Baumaßnahme: Ausbau der Veloroute 1  
Bündnis für den Radverkehr

Teilbaumaßnahme: Abschnitt 18  
Kreisverkehr Holmbrook / Paul-Ehrlich-Str. / Othmarscher Kirchenweg

## Schlussverschickung

### Abwägung der zur 1. Verschickung der verkehrstechnischen Planung vom 21.03.2022 eingegangenen Stellungnahmen

**Baumaßnahme:**  
 Ausbau der Veloroute 1  
 Bündnis für den Radverkehr  
**Teilbaumaßnahme:**  
 Abschnitt 18  
 Kreisverkehr Holbrook / Paul-Ehrlich-Str. /  
 Othmarscher Kirchenweg  
**Planinhalt:**  
 Lageplan - Blatt 2/2

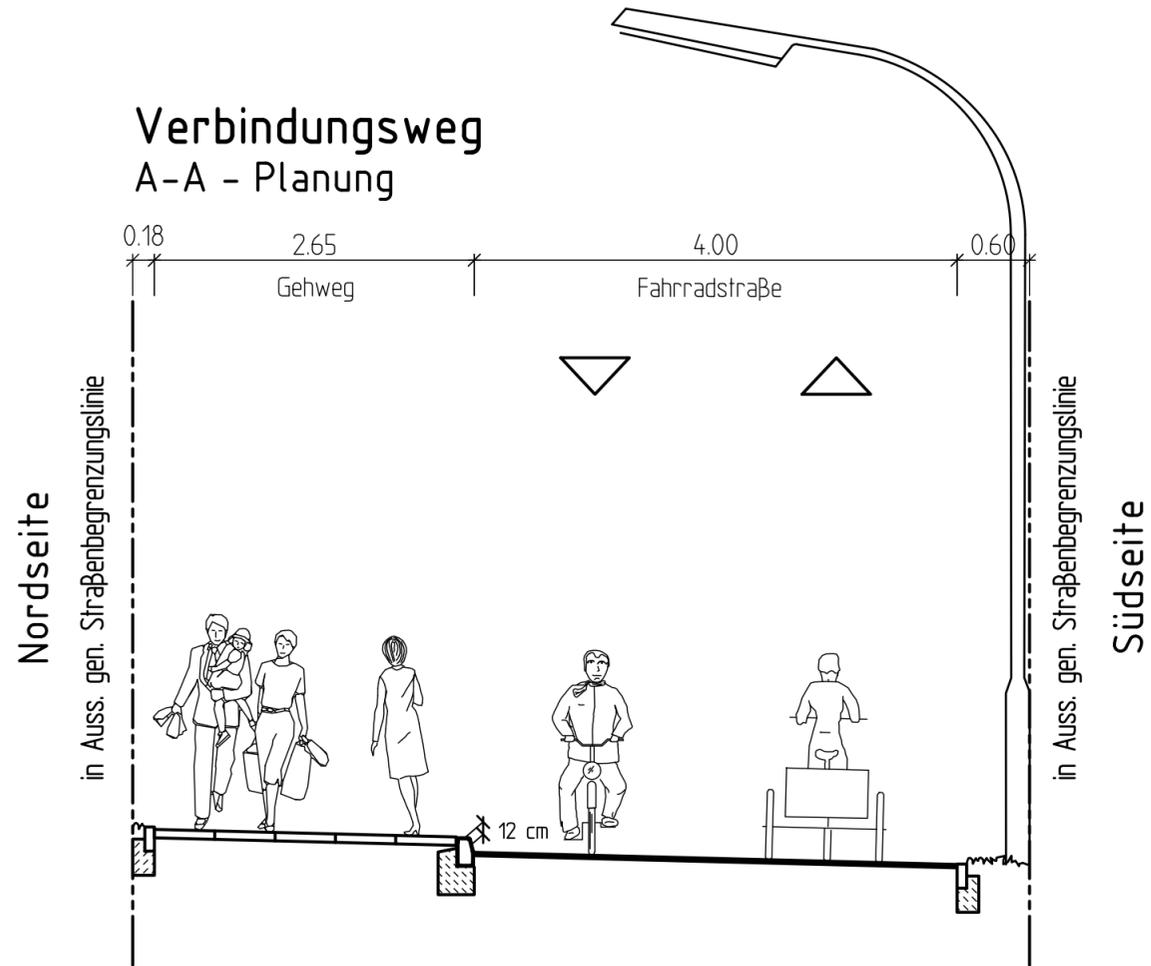
<p><b>9.</b></p>	<p><b>HHVA – ÖB</b> vom 06.04.2022</p>	<p><b><u>Kurzbeschreibung</u></b> In Hamburg werden straßenverkehrsbehördlich angeordnete Zebrastrifen <u>grundsätzlich</u> gemäß R-FGÜ beleuchtet. Das erfordert je Fahrtrichtung die Einrichtung von Adaptionstrecken auf einer Länge um 90 m und den Aufbau von Scheinwerfern zur Anstrahlung des</p>

eingegangene Stellungnahme:	Antwort A/MR 2:
	<p>Zebrastrreifens. Adaptionstrecken für die FGÜ`s am „vier“armigen Kreisverkehr Holmbrook sind im Lageplan 2 dargestellt, wobei die Notwendigkeit eines FGÜ an der Geh- und Radwegverbindung für Radverkehre fraglich ist.</p> <p><u>Änderung an Anlagenteilen der öffentlichen Beleuchtung</u></p> <p>AM7,5 m: Montage 5, Versetzen 2 10 AM6,0 m. Demontage 1                      AM6,0 m: Montage 10                      (Geh- und Radwegverbindung GM5,0 m Montage 5 GM3,2 m 4)</p> <p>Im Umfeld der Internationalen Schule Hamburg sind Verkehre angrenzender Straßen zum Schutz der jungen Verkehrsteilnehmer auf die vereinbarten 30 km/h Durchfahrtsgeschwindigkeit VZ geregelt begrenzt.</p> <p>Alternativ: Einrichten des Kreisverkehrs mit Fußgängerfurten, zusätzlich zur besseren Erkennbarkeit von Hinweisschildern und VZ`s Lichtmastabstände in den Straßenzügen – wie in den Adaptionstrecken dargestellt – zu verdichten. Mit so erreichter ausgewogener Längsgleichmäßigkeit und einhergehender Anhebung des Beleuchtungsniveaus wird die Verkehrssicherheit für alle Verkehrsteilnehmer erhöht.</p>	<p>Gemäß einer Abstimmung zwischen dem zuständigen Polizeikommissariat 25, der Verkehrsdirektion 52, dem Bezirk Altona und dem planenden Ingenieurbüro (18.05.2022) kann auf eine Zählung von Zufußgehenden als Plausibilitätsprüfung für die Einrichtung von Fußgängerüberwegen (FGÜ) aufgrund der unmittelbar angrenzenden Schule verzichtet werden. Es werden entsprechend FGÜs an allen vier Kreisverkehrsarmen eingeplant.</p>
